**Respuesta a la nota DEIA-  
DEEIA-AC-0098-2905-2023  
relacionada al EsIA  
Categoría II del Proyecto:**

ESTUDIO, DISEÑO, DESARROLLO DE PLANOS,  
CONSTRUCCIÓN, EQUIPAMIENTO Y  
FINANCIAMIENTO DEL COMPLEJO DEPORTIVO  
DE PENONOMÉ UBICADO EN LA PROVINCIA DE  
COCLÉ, DISTRITO DE PENONOMÉ,  
CORREGIMIENTO DE PENONOMÉ CABECERA,  
SECTOR MIRAFLORES, FASE I

**Promotor:  
PANDEPORTES**

Figura # 2. Vista de los puntos donde se realizaron las pruebas de presión. Fuente: Promotor.

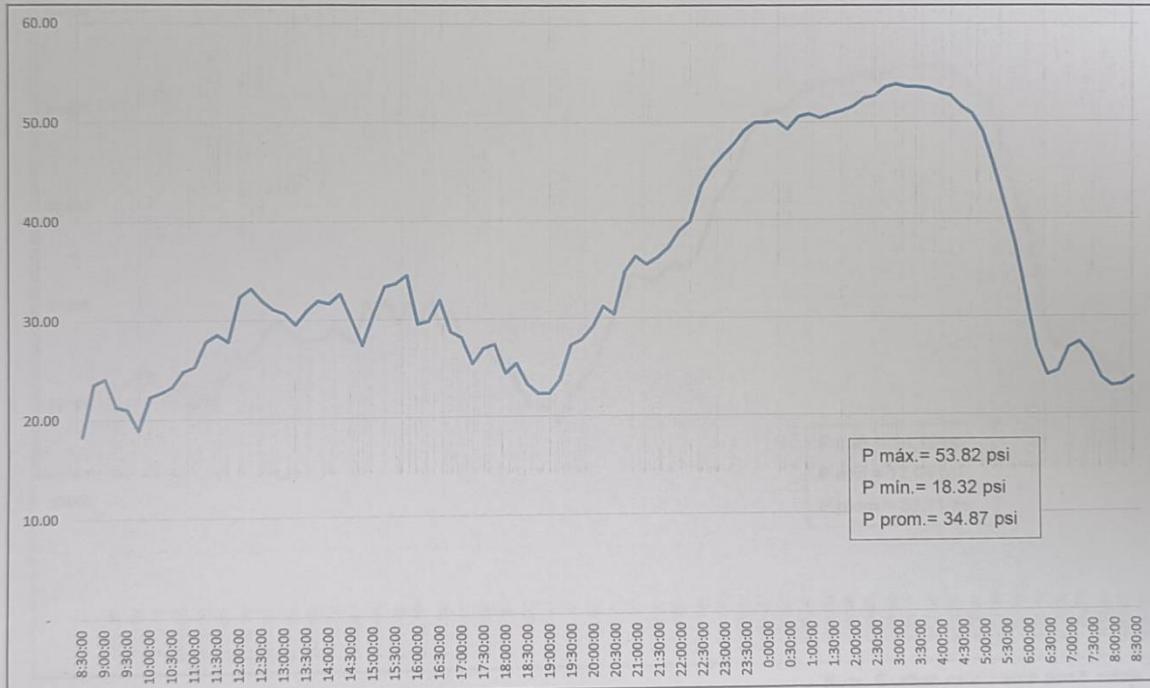
- a- Presentar certificación vigente por el IDAAN, en la que se indique que tienen la capacidad de abastecer de agua potable en las etapas que el proyecto lo requiera.

- b- En caso de que el IDAAN no cuente con la capacidad para dotar de agua potable al proyecto, presentar alternativa de abastecimiento de agua potable y normativa a cumplir.

- a. En seguimiento a la observación emitida, donde se solicita certificación emitida por el IDAAN, cabe señalar que se realizó la gestión correspondiente, donde dicha institución emite las pruebas de presión, las cuales sustentan que, la región cuenta con las infraestructuras públicas que permiten el abastecimiento del proyecto. En la sección de anexos se visualiza las pruebas de presión realizadas, junto con la descripción gráfica donde se visualiza el lugar donde se ejecutó esta.
- b. Como ha sido señalado en la respuesta previa, el proyecto mantiene la facilidad de conexión en cuanto a la dotación de agua potable a infraestructuras públicas (Ver **Anexo 3**, pruebas de presión, donde se visualiza la capacidad de dotar al proyecto de agua potable, a través de infraestructuras).

1. Plano de corte y relleno

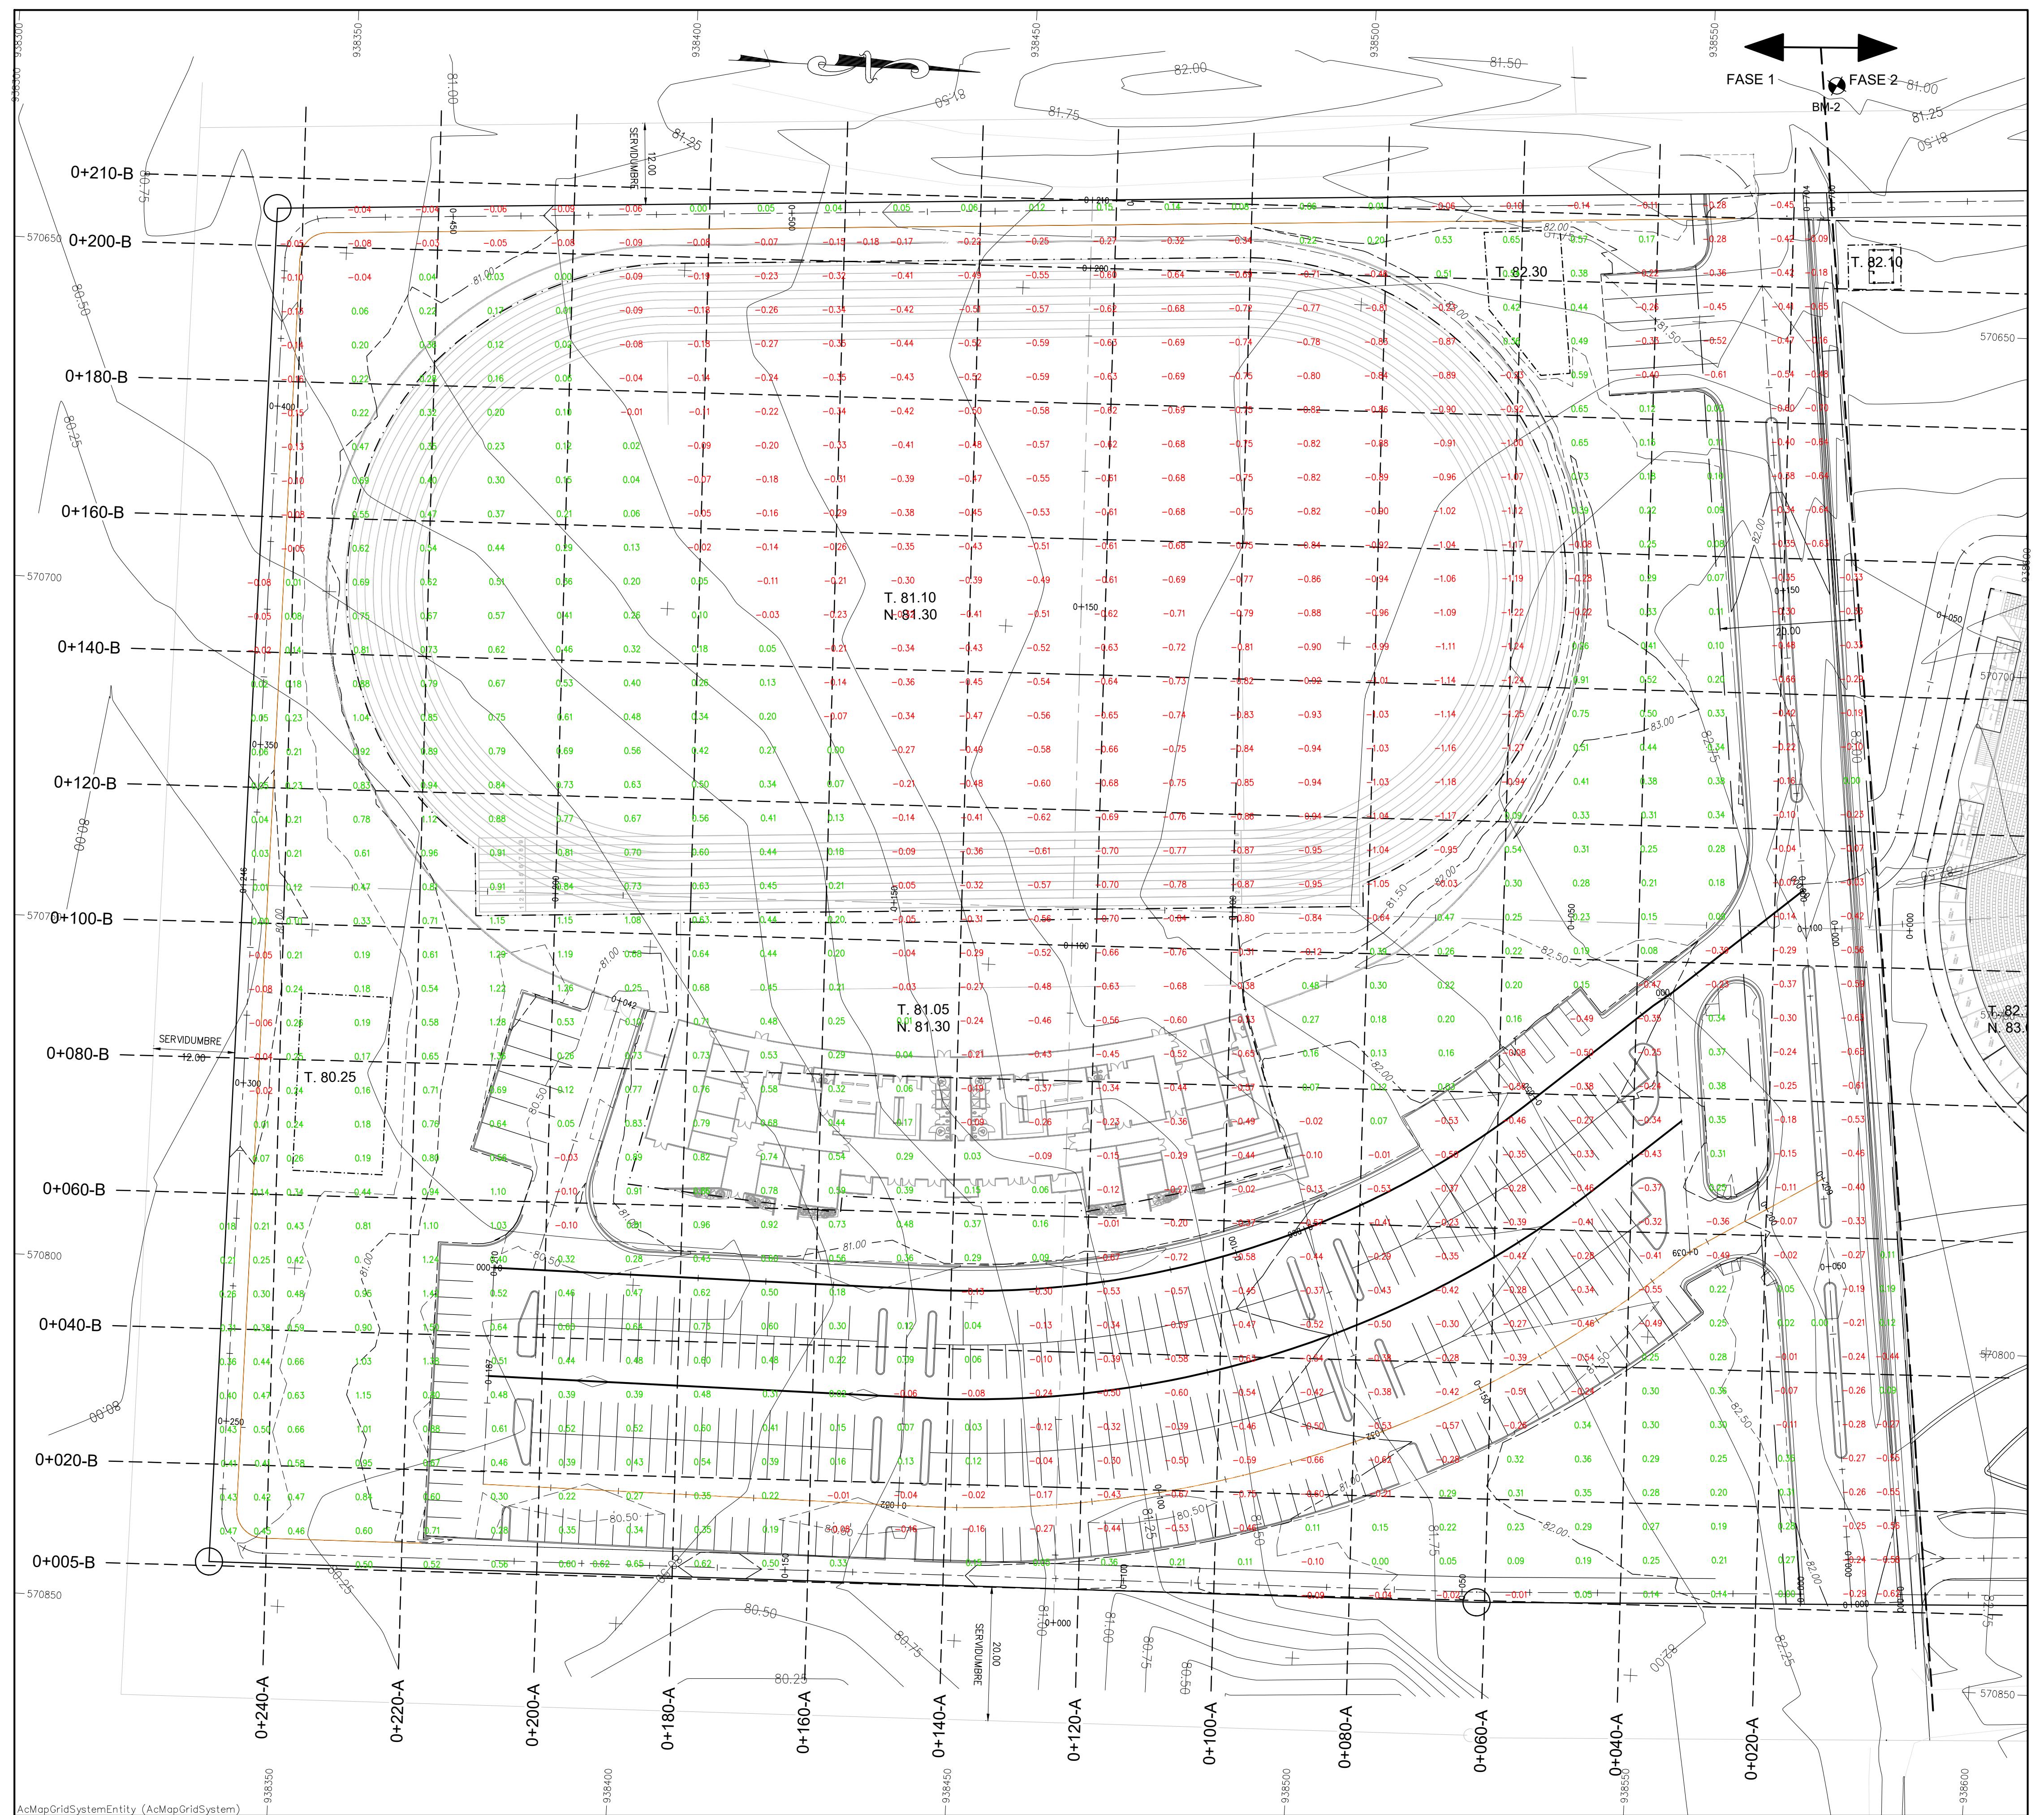
- Indicar el sitio autorizado para la extracción del material de relleno o que ya cuente con un Estudio de Impacto Ambiental aprobado y con los permisos de extracción, además presentar un mapa de ruta del punto de extracción del material al lugar donde se desarrollará el proyecto.

- Presentar una descripción detallada de los trabajos de nivelación, relleno y compactación e indicar los volúmenes del material.
  - Presentar medidas de mitigación en caso de surgir afectaciones a las vías existentes.

El área de desarrollo del proyecto presenta una topografía con pocas ondulaciones, lo que proyecta secciones de poca pendiente, esta condición es favorable para el desarrollo de obras civiles, dado a que reduce la necesidad de implementar mecanismos de relleno para lograr las terracerías de diseño. En el **Anexo 1** se muestra el plano de corte y relleno donde se indica que la mayor parte de corte (aproximadamente 83%) se usará para el relleno en el sitio del proyecto.

Igualmente, se señala que se dispondrán 2, 051.46 m<sup>3</sup> como diferencia de material de corte, los cuales serán trasladados a un lugar propicio para su recepción final en los terrenos de la fase II del proyecto. Adjunto se encuentra imagen del sitio establecido para la recepción del material y coordenadas del sitio de disposición.

FASE 1  
CORTE= 11,787.74 m<sup>3</sup>  
RELLENO= 9,736.28 m<sup>3</sup>  
DIFERENCIA= 2,051.46 m<sup>3</sup> (CORTE)

4. Plano de la red del sistema pluvial

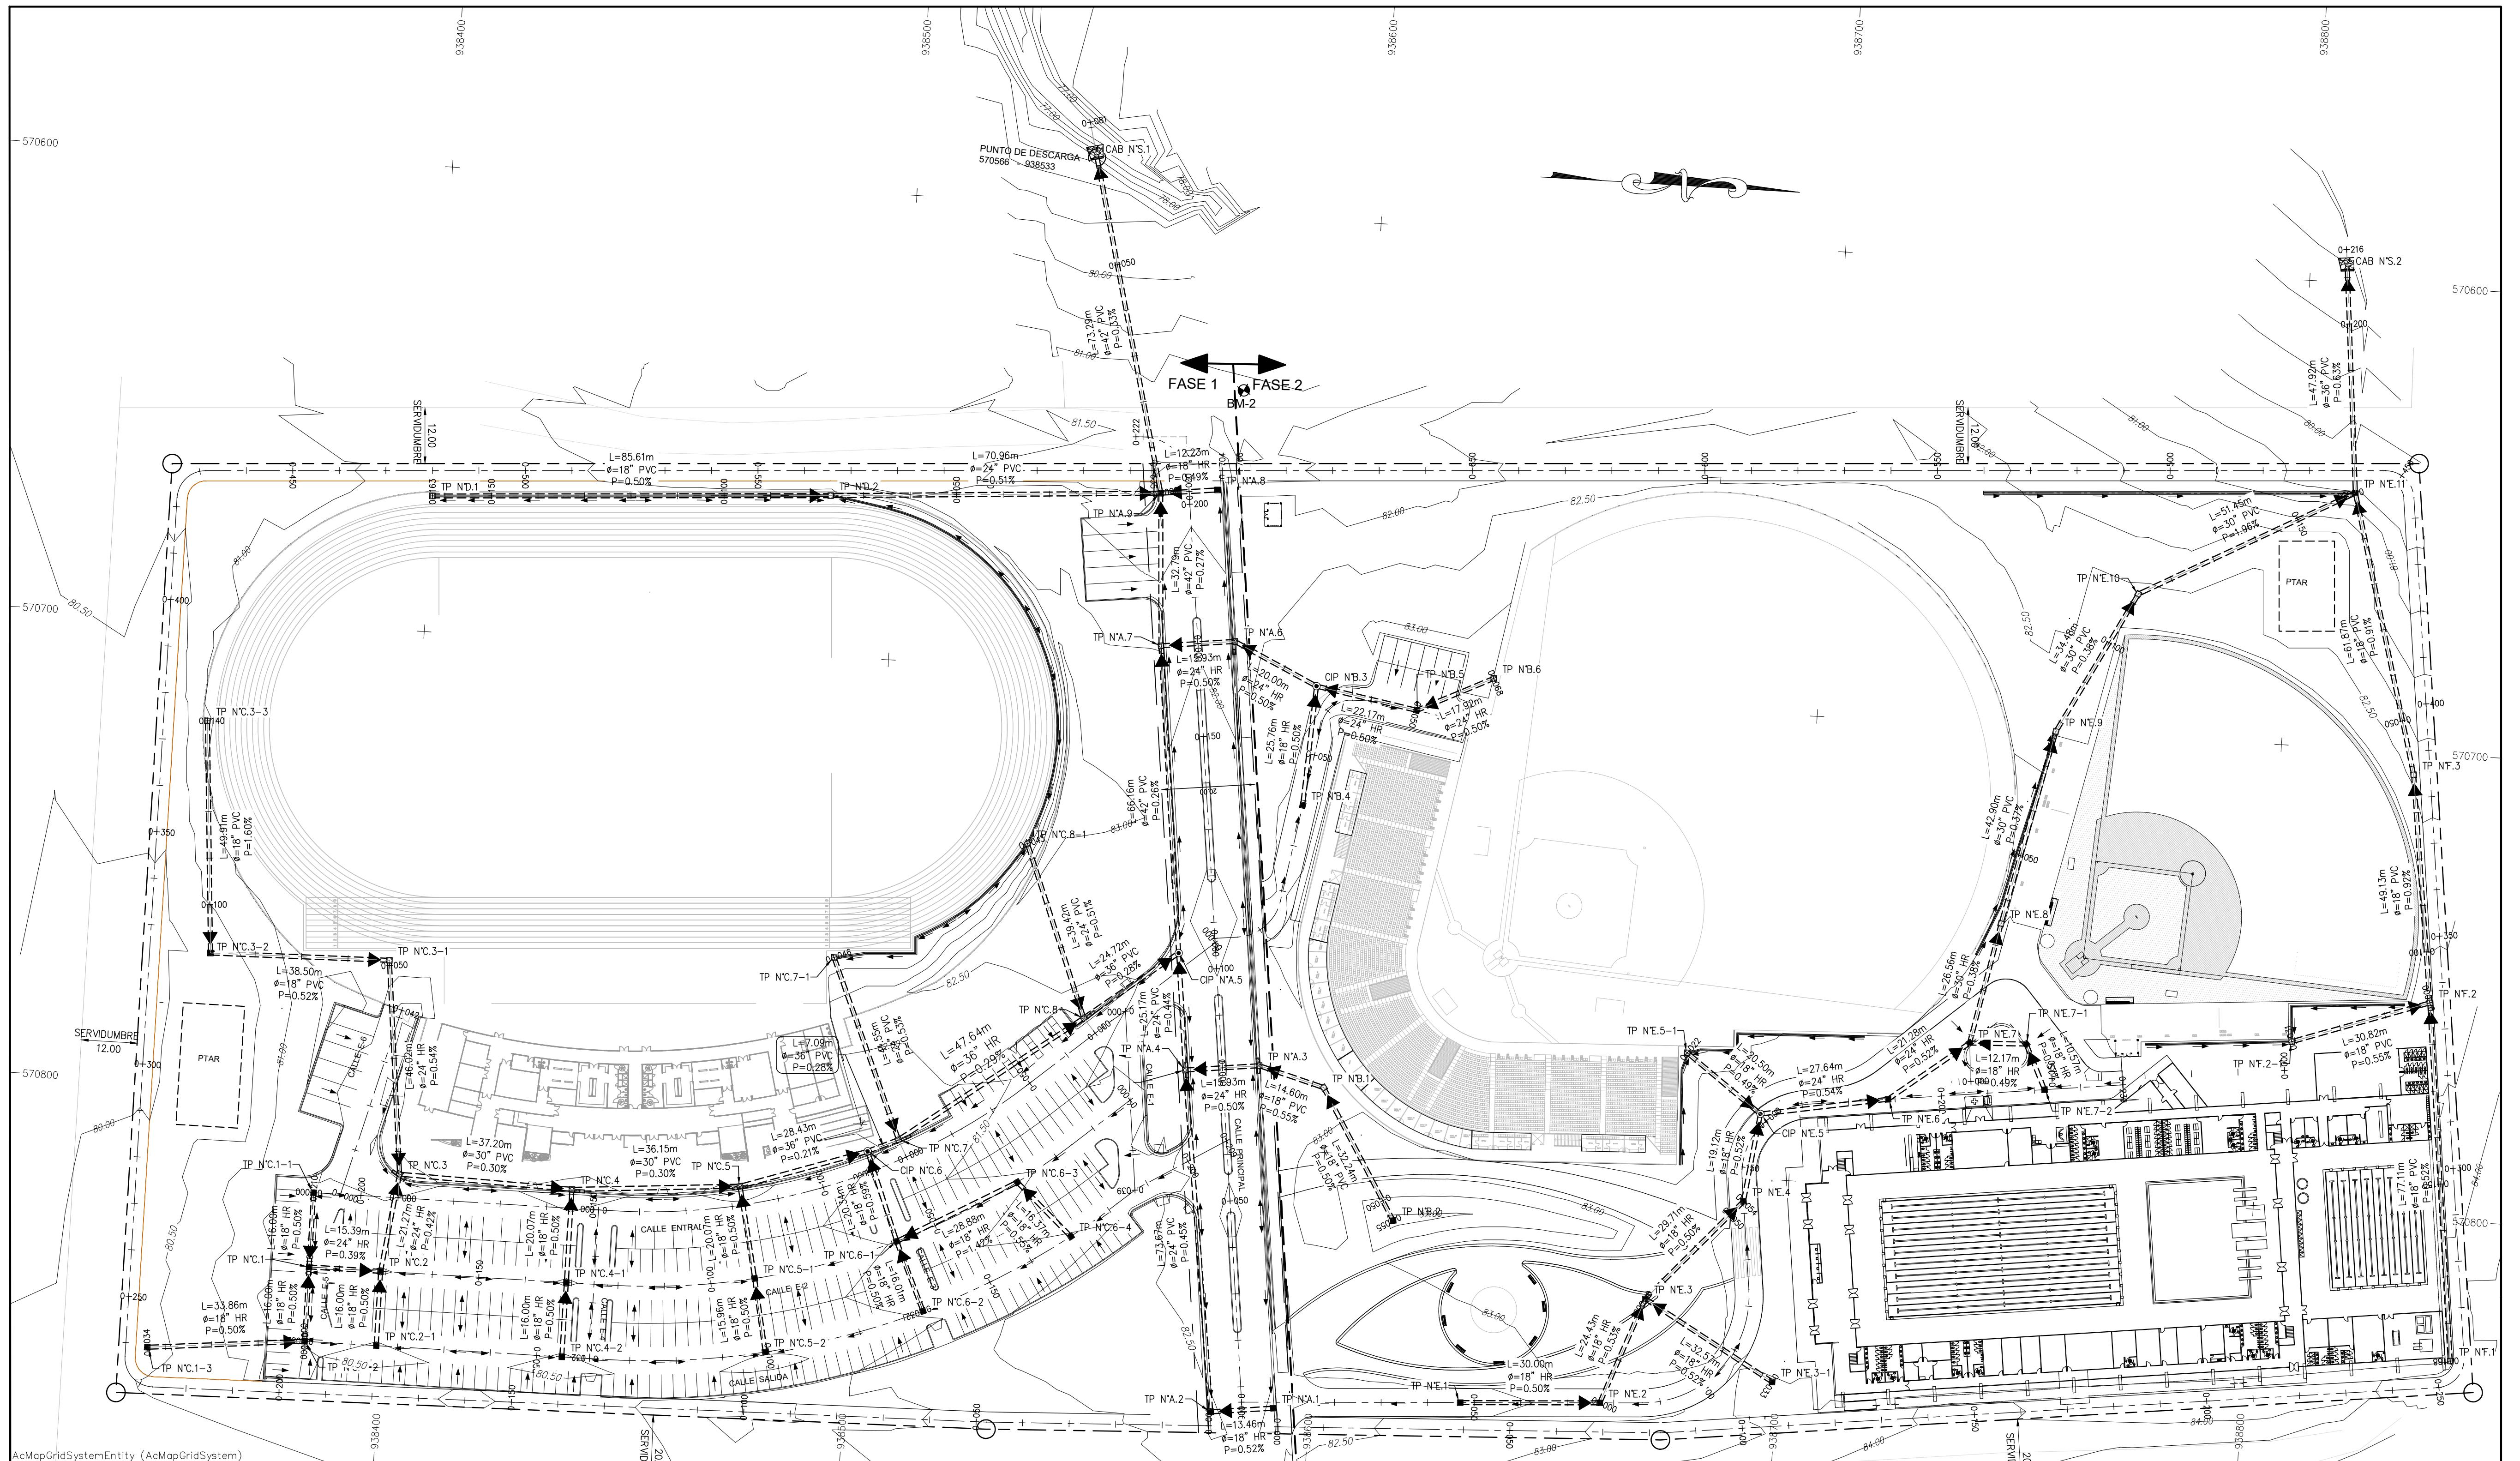
8. En la página 52 del ESIA se menciona "Aguas pluviales: Las aguas pluviales serán conducidas a canales naturales". Por otra parte, en la página 119 del ESIA se indica el impacto "Aumento de flujos de las aguas superficiales". Sin embargo, en el EsIA no se indica a que canales naturales serán conducidas estas aguas pluviales, tomando en cuenta que en área no existen. Por lo que se solicita:
- Indicar y presentar coordenadas del canal natural donde serán conducidas las aguas pluviales.
  - Indicar qué mecanismos o medidas de manejo contempla el proyecto para que las aguas pluviales no afecten a los colindantes con el proyecto.

- El área del proyecto no cuenta con fuentes hídricas, sin embargo, en la periferia del terreno existe una fuente hídrica (quebrada sin nombre), la cual recibirá las aguas provenientes del sistema pluvial, diseñado para el proyecto en el punto de descarga con coordenadas N 938533, E 570566. En el **Anexo 4** se encuentra el plano que muestra la red del sistema pluvial.
- El proyecto realizará la gestión de las aguas pluviales a través de un sistema colector el cual tiene como objetivo el desalojo y manejo de la escorrentía, adjunto se puede encontrar el plano que muestra la red del sistema pluvial el cual cumple con las condiciones de diseño dispuesta en la normativa aplicable, así como también la adecuada gestión del aporte pluvial a la zona, salvaguardando las condiciones del área de influencia del proyecto y sus áreas circundantes.
